Makita terugroepactie DGP180

Uit voorzorg roept MAKITA België de volgende producten terug voor een kwaliteitscontrole vanwege veiligheidsgebreken aan de slangen:

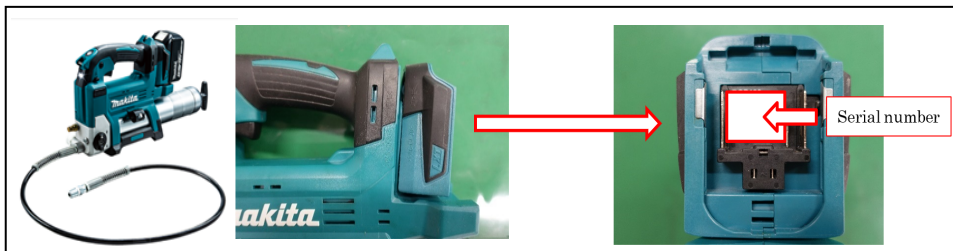
Door het herhaaldelijk buigen van de slangtip om vet in nauwe ruimtes te injecteren, kan er een gat in de buurt van de slangtip ontstaan, waardoor vet eruit spuit.

Oude slang

Nieuwe slang

De slang zal gratis vervangen worden door een nieuwe versie.
